OFICIO ELECTRÓNICO

ORD. N° : 164  
ANT. : PROYECTO DE PAVIMENTACIÓN PARA MEJORAMIENTO DE PASOS PEATONALES, CORRESPONDIENTE A LA MEDIDA DE MITIGACIÓN N°3 DEL IMIV, CATEGORÍA MAYOR, SIERRA GORDA, REGIÓN DE ANTOFAGASTA.  
MAT. : ENVÍA OBSERVACIONES A PROYECTO DE PAVIMENTACIÓN PARA MEJORAMIENTO DE PASOS PEATONALES, CORRESPONDIENTE A LA MEDIDA DE MITIGACIÓN N°3 DEL IMIV, CATEGORÍA MAYOR, SIERRA GORDA, REGIÓN DE ANTOFAGASTA.  
ADJ. : No Hay

Antofagasta, 23 enero 2025

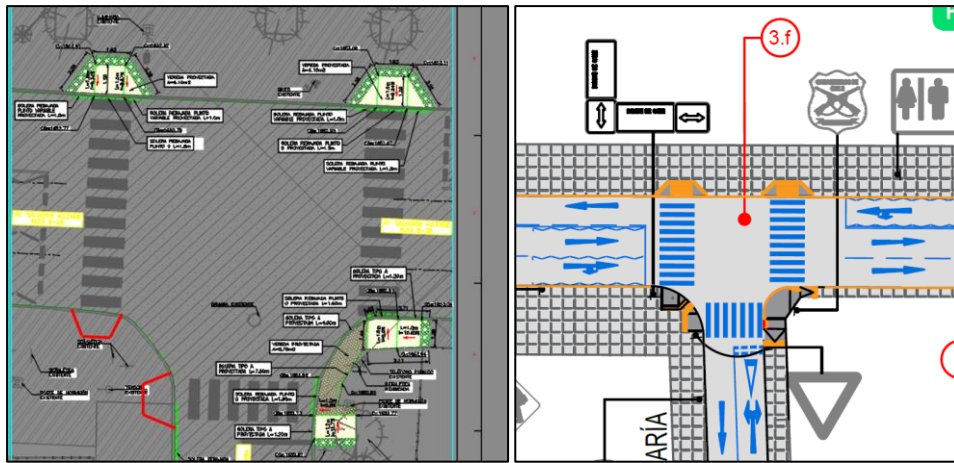
2.2. Corregir resistencia del hormigón en "Detalle Vereda Hormigón Típica y corregir "Base Estabilizada" por "base Granular" en "Detalle instalación".

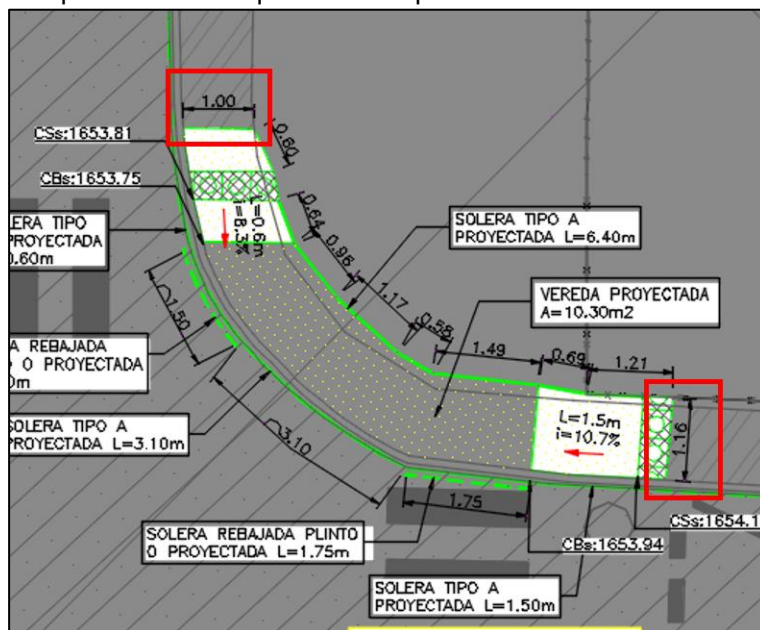
2.5. Intersección de Salvador Allende con Santa María muestra solamente 3 dispositivos de rodado, discordante con IMIV el cual indica que se proyectan 5 dispositivos con la siguiente configuración:

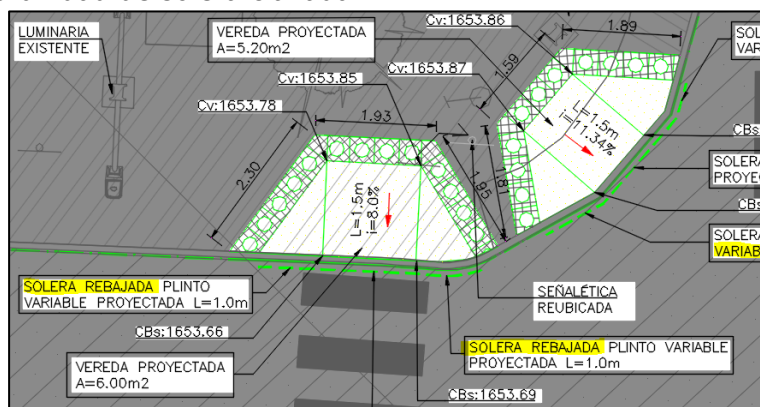
2.6. Dispositivo de rodado para vereda angosta no puede tener un ancho menor a 1,2 metros. Para el caso de Salvador Allende con Bolivar, la esquina cuenta con espacio para ampliar el ancho de los dispositivos de rodado, de ser posible, considerar un dispositivo normal. Verificar que aquello pueda o no requerir el desplazamiento de infraestructura existente.

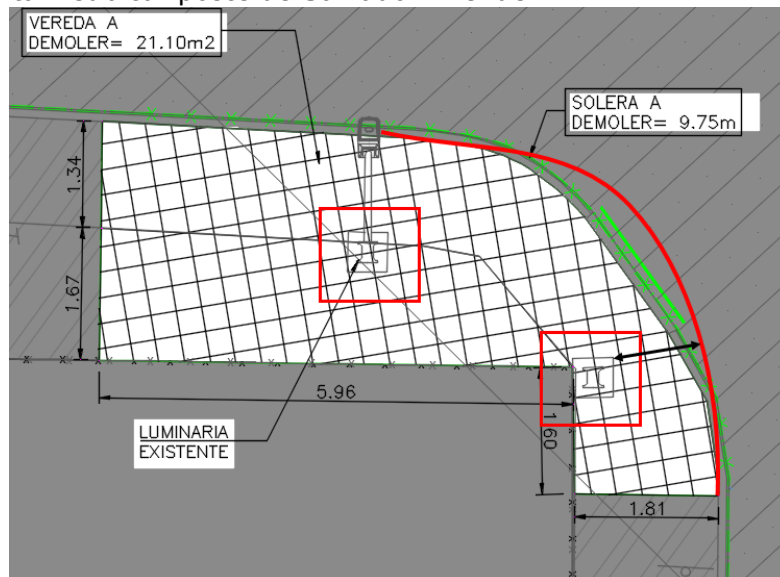
2.9. Espacio en la esquina de Av. S. Allende con Av. Bolivar permite la instalación de un dispositivo de rodadura normal.

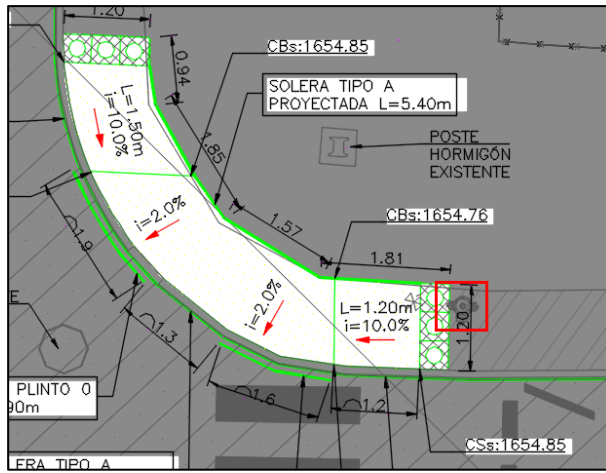
2.11. En plano de S. Allende con O´Higgins, la línea para soleras rebajadas no coincide con la línea mostrada en simbología.

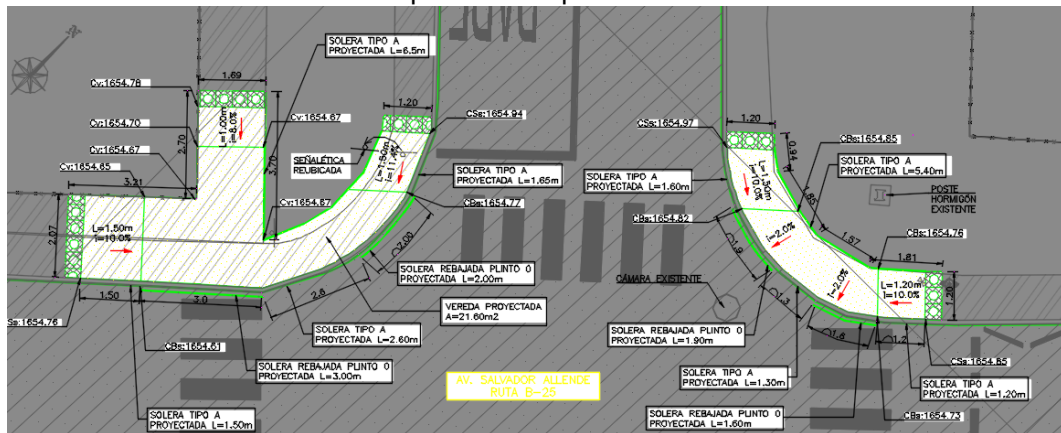
2.12. Por la disponibilidad de espacio considere dispositivos de rodados normales.

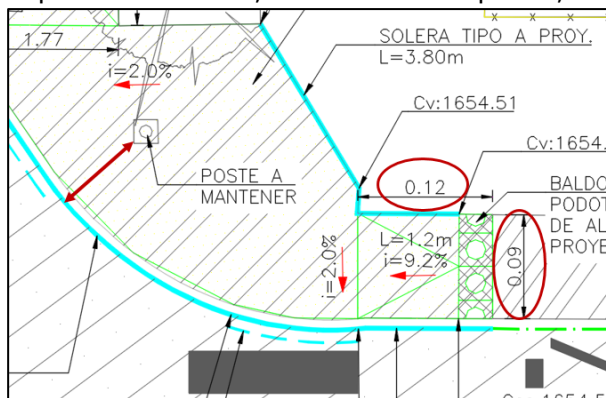
2.14. Unificar simbología tal que esta sea la misma en todas las láminas.

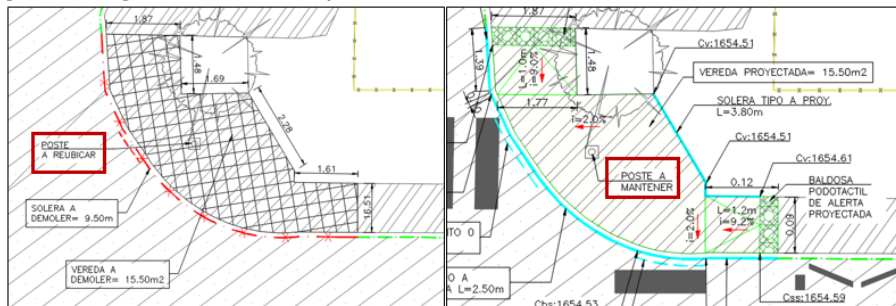
2.15. Corregir errores de acotación, además de incorporar acotaciones adicionales, como por ejemplo distancia de postes a soleras, radio de las esquinas, etc.

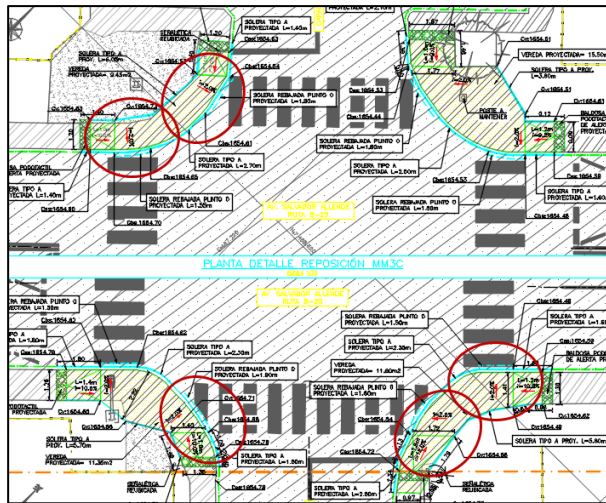
2.16. Corregir incongruencia sobre poste existente.

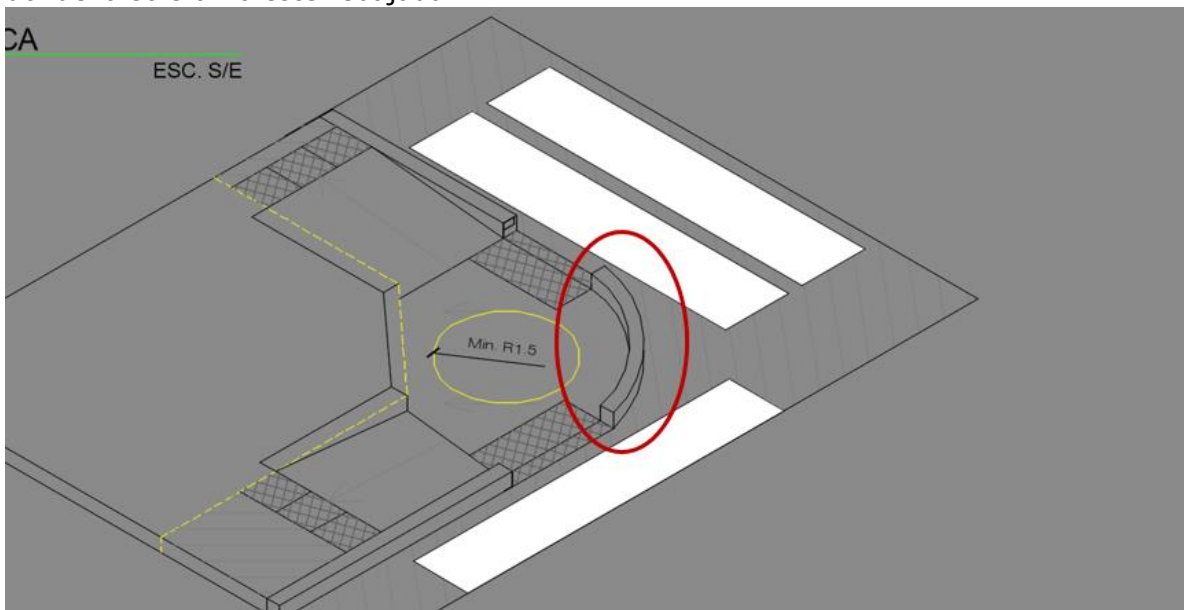
2.17. Considerar Dispositivos de rodado normales para las esquinas de S. Allende con Caracoles siempre que cuenten con espacio suficiente.

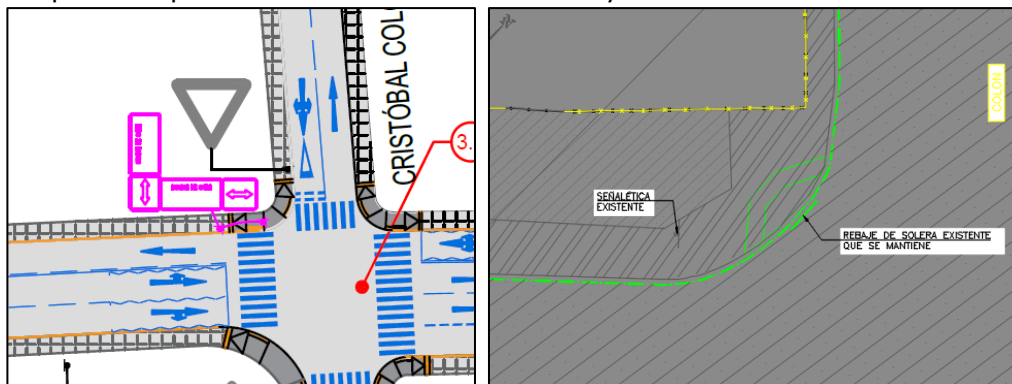
2.19. Corregir acotaciones en Colon con S. Allende.
